# COMUNE DI BRUZOLO

**OGGETTO: Nuovo collegamento ferroviario Torino-Lione, parte comune italo-francese, tratta in territorio italiano – Progetto Definitivo di 1° fase – Completamento del programma di risoluzione delle interferenze – Domanda di pronuncia di compatibilità ambientale ai sensi della Direttiva UE 337/85 e s.m.i., del DL.gs. 163/2006 (artt. 167, 168, 170, 171 E 182 e segg.) relativamente ai Progetti Definitivi dell'Autoporto della Società Sitaf e di Guida Sicura della Società Consepi.**

## **DELIBERAZIONE DELLA GIUNTA COMUNALE N. 1 DEL 15.01.2014**

VISTO il documento redatto in collaborazione con l’Ufficio Tecnico ed i consulenti della Comunità Montana Valle Susa e Val Cenischia denominato “NUOVO COLLEGAMENTO FERROVIARIO TORINO – LIONE – PARTE COMUNE ITALO-FRANCESE – TRATTA IN TERRITORIO ITALIANO - PROGETTO DEFINITIVO DI 1° FASE – COMPLETAMENTO DEL PROGRAMMA DI RISOLUZIONE DELLE INTERFERENZE – PROGETTI DEFINITIVI DELL’AUTOPORTO DELLA SOCIETA’ SITAF E DI GUIDA SICURA DELLA SOCIETA’ CONSEPI – ENTI INTERFERITI (CUP C11050000300001)- OSSERVAZIONI”;

Fig. 1 – Traffico merci nel corridoio transalpino della Valle di Susa : dati storici vs capacità

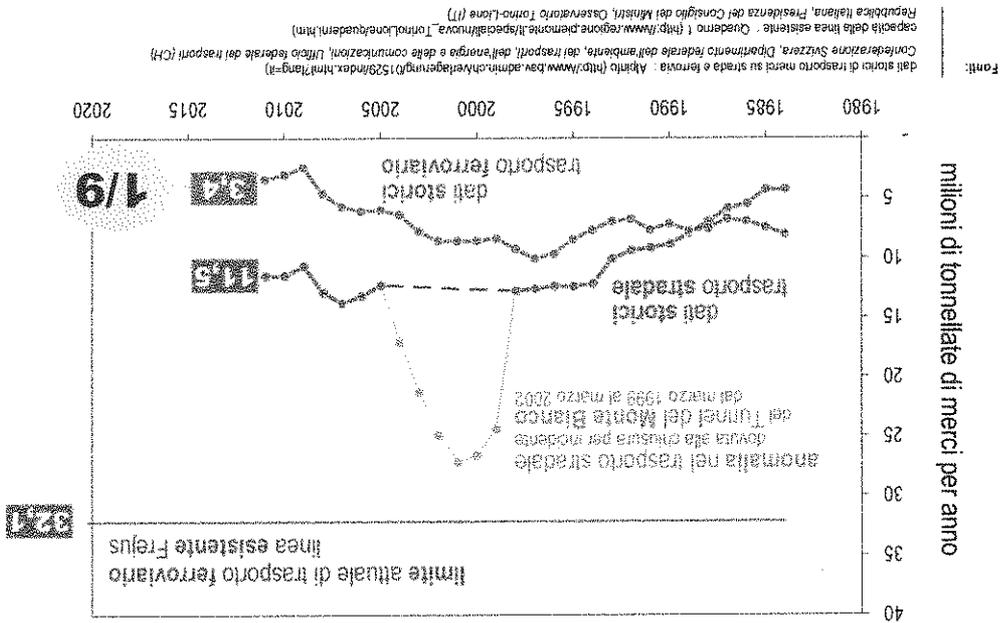
L'attuale linea ferroviaria in esercizio a doppio binario tra Torino - Lione ha una capacità massima di trasporto merci (retta viola in Fig. 1) corrispondente a 32,1 milioni di tonnellate annue, valutata dall'Osservatorio Tecnico Istituito dal Governo italiano (Quaderno 1 "Linea storica - Tratta di valico"). Tale capacità è pertanto pari ad oltre 9 volte l'attuale traffico merci ferroviario (2011) nella Valle di Susa e oltre 3 volte il massimo storico registrato (1997).

Fig. 2 – Traffico merci nel corridoio transalpino della Valle di Susa : dati storici vs previsioni!

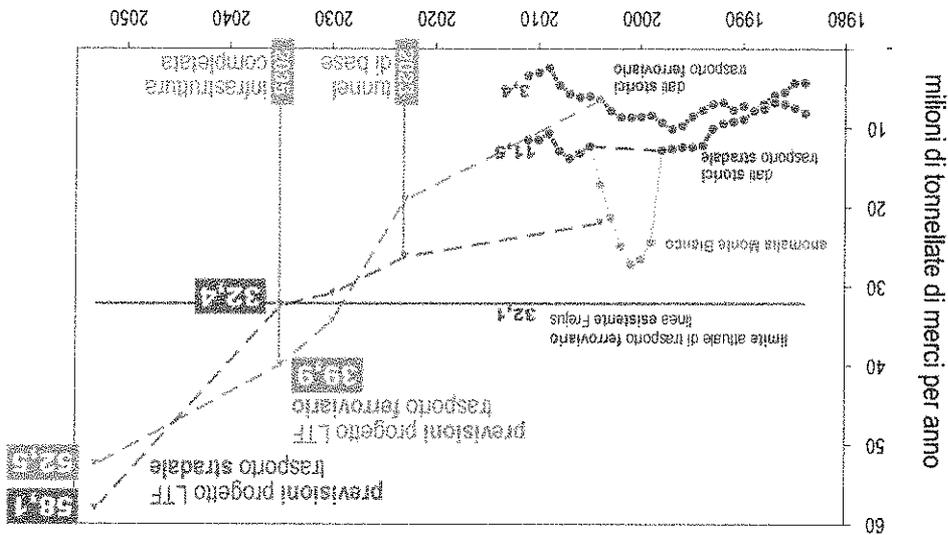
Inoltre le tendenze di medio e lungo termine indicate da LTF (Fig. 2), basate su crescite ancor più sostenute (al 2035 merci su ferrovia decuplicate, merci complessive quintuplicate), appaiono quantomeno incompatibili con gli effetti indotti dall'attuale congiuntura economica mondiale, europea e nazionale.

### 13. PAESAGGIO

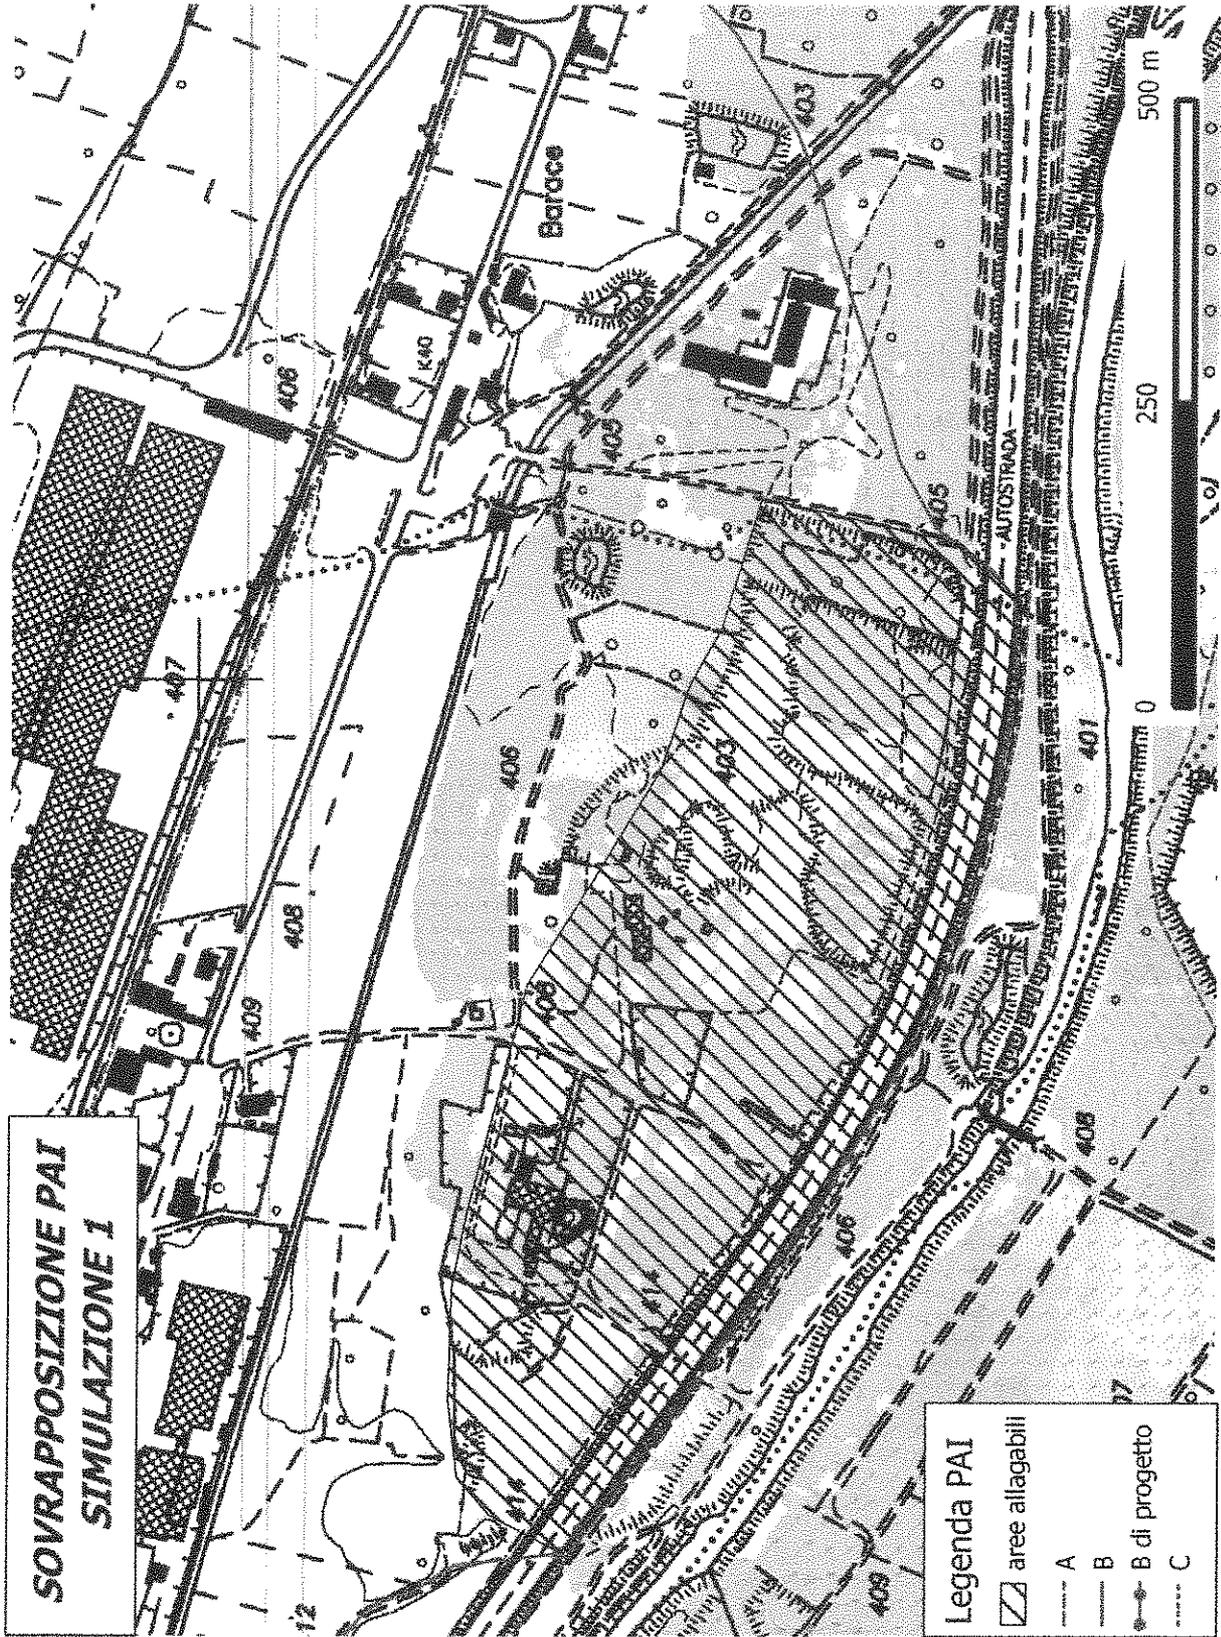
Il grande pilone di 30 metri di altezza che sostiene il ponte strallo con cui si prevede di realizzare l'attraversamento in sospendo della autostrada, si pone come una nuova pesante intrusione visiva inserita nel paesaggio. In questo caso con una opera con caratteristiche diverse da tutte le altre e quindi fortemente visibile in un contesto ambientale pianeggiante ed ad alta valenza paesaggistica come è lo straordinario fondovalle della val di Susa. Lo SIA non esamina la visibilità di quest'opera dal punto di vista del transito turistico né dalla visibilità dalla Sacra di S. Michele, monumento simbolo del Piemonte.

ALLEGATO: tav1-SovrapposizPAI-simulaz1

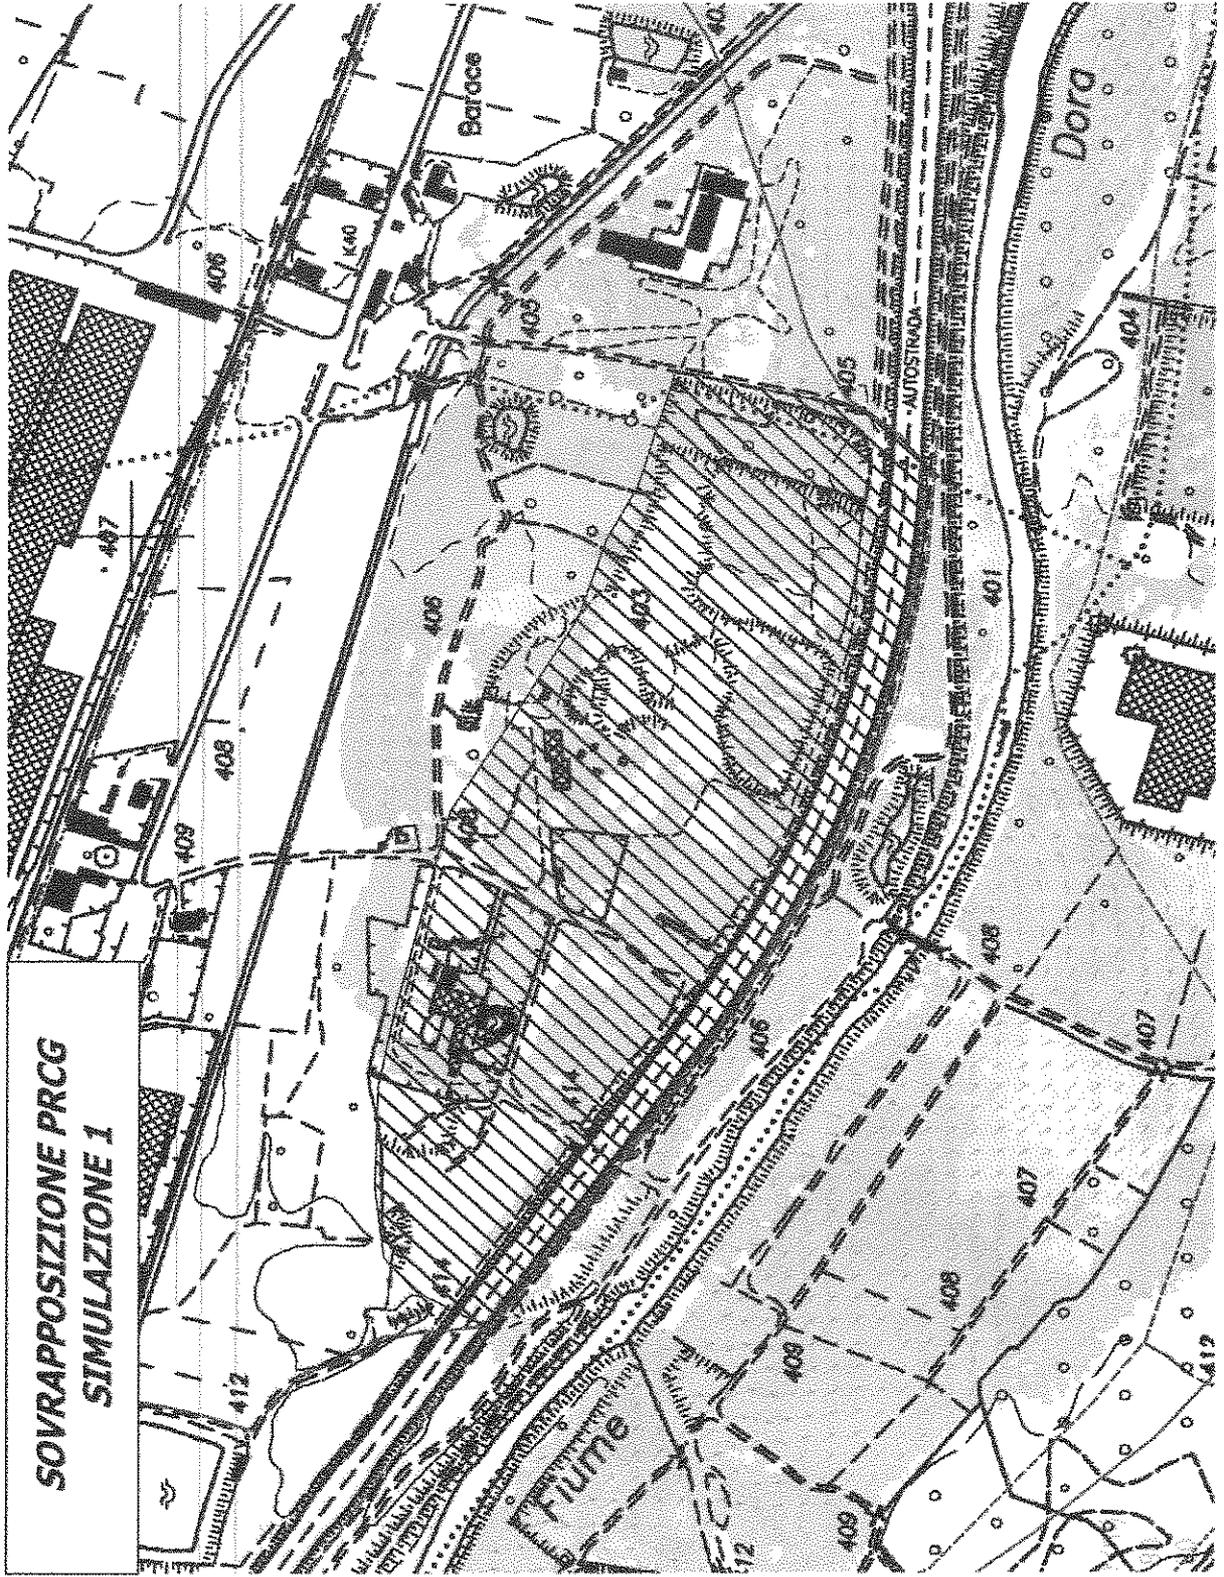
Allo stato attuale le verifiche idrauliche (simulazione 1 nel progetto) effettuate evidenziano un'area allagabile con un'estensione superiore a quella indicata dal PAI (tavola 1) che interessano anche territori posti in classe II, dove è presente un'attività di recupero di rifiuti non pericolosi (Favro) (tavola 2). L'acqua della Dora Riparia allaga l'area passando attraverso i fornici (15) ed il sottopasso della strada di collegamento tra Bruzolo e San Giorio. L'area in comune di San Didero appena a valle del confine comunale viene rialzata e si comporta come "diga". Allo stato di progetto prevede le seguenti condizioni al contorno:

ALLEGATO: tav3-SovrapposizPAI-simulaz2

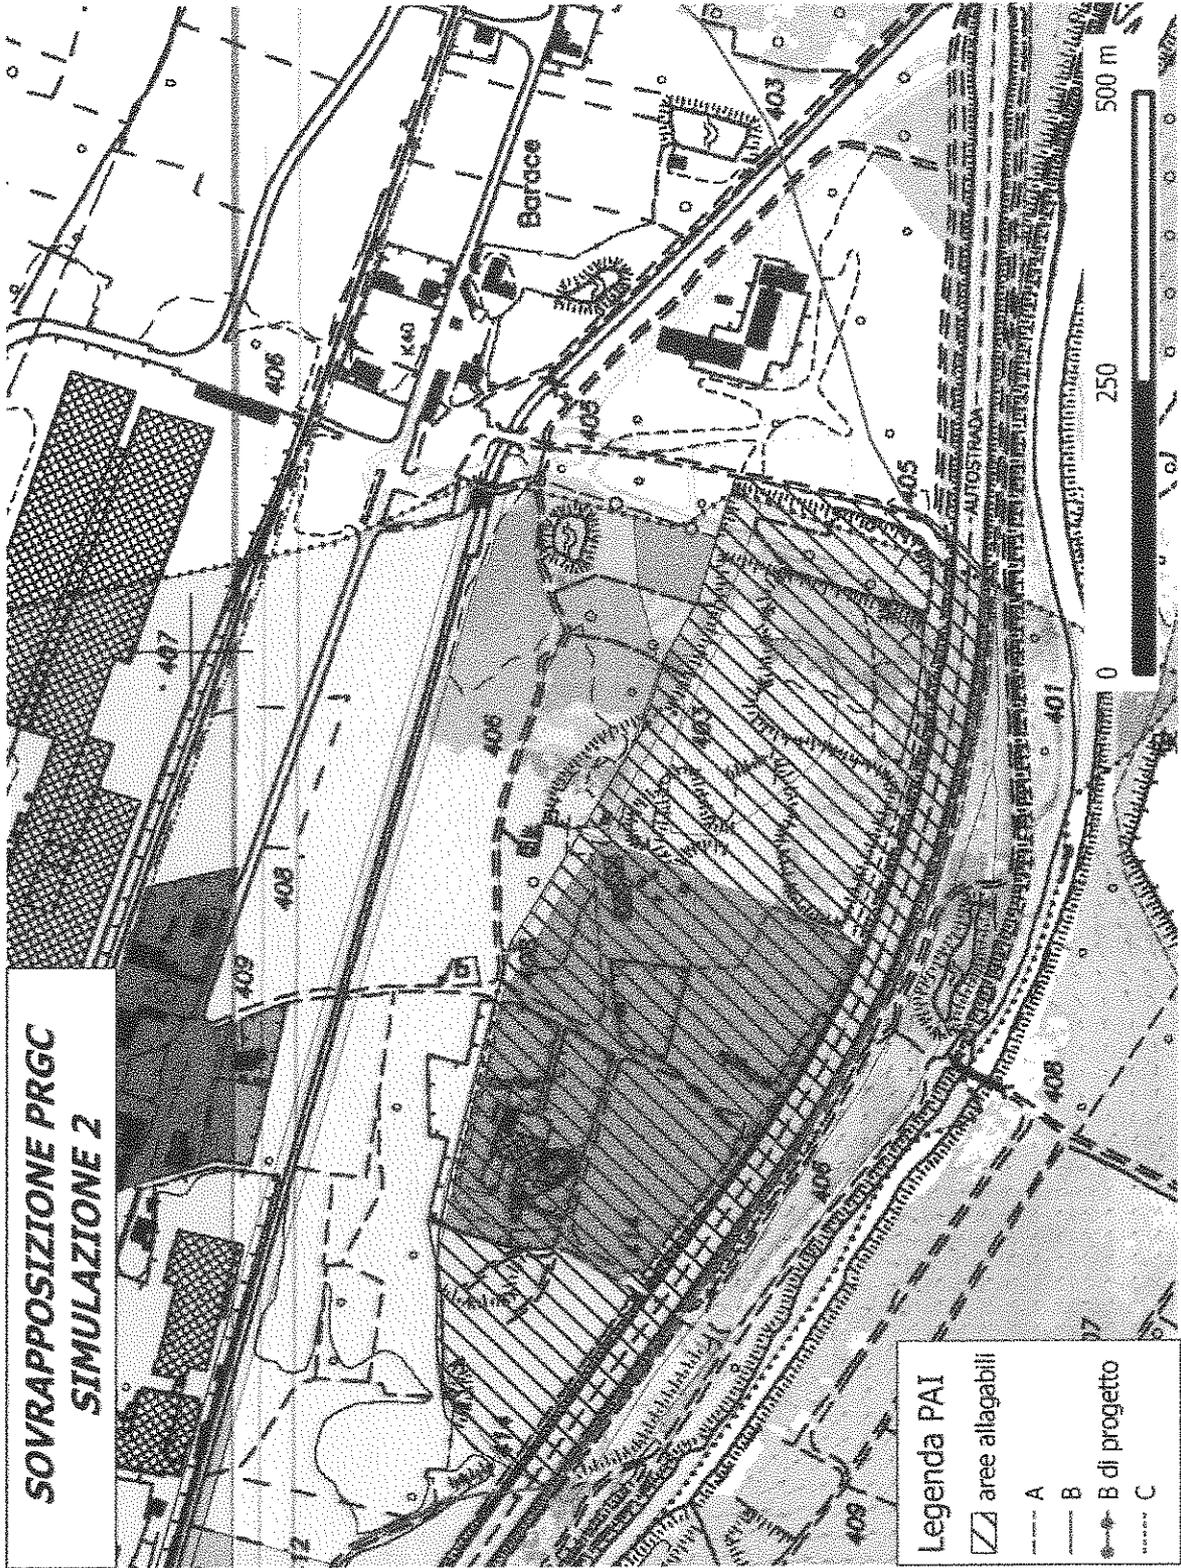
Le verifiche idrauliche (simulazione 4 nel progetto) effettuate evidenziano un'area allagabile con un'estensione superiore a quella indicata dal PAI (tavola 3) che interessa ancora i territori posti in classe II, dove è presente un'attività di recupero di rifiuti non pericolosi (Favro) (tavola 4). L'area in comune di San Didero appena a valle del confine comunale è rialzata e si comporta come "diga". Il tubo scolmatore previsto dal progetto e il canale lungo il lato sud del rilevato non riescono a smaltire l'acqua che allaga i territori di Bruzolo con batenti anche importanti (da 1 a 2 m circa). Tale batente è comunque destinato ad aumentare in quanto non sono stati simulati gli effetti di rigurgito del il tubo e del canale. In caso di piena di progetto (Tr = 200 anni) difficilmente il tubo ed il canale riuscirebbero a smaltire acqua in Dora Riparia, in quanto le acque della Dora Riparia si comporterebbero come "tappo". In conclusione dal progetto presentato risulta che:

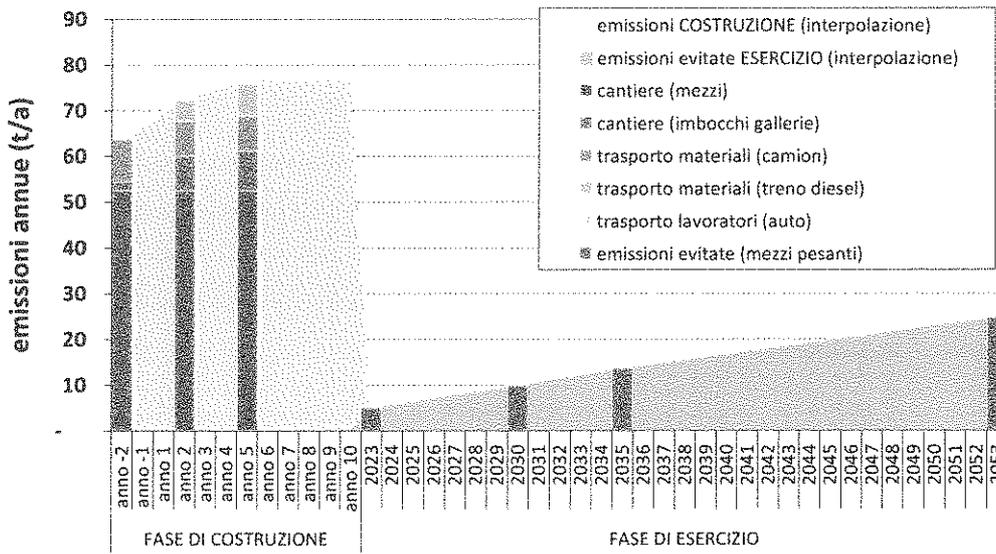
A titolo di esempio, si segnala in particolare il picco di ricaduta di ossidi di azoto ( $\text{NO}_x$ ) nell'Oasi di Chianocco, indicato in corrispondenza del sito denominato "Oasi di Chianocco 2" (SIA LTF, Tomo 2, Tabella 63, pag. 170). Tale valore ( $41,05 \mu\text{g}/\text{Nm}^3$ ) eccede largamente il limite ammesso per la protezione della vegetazione ( $30 \mu\text{g}/\text{Nm}^3$ ).
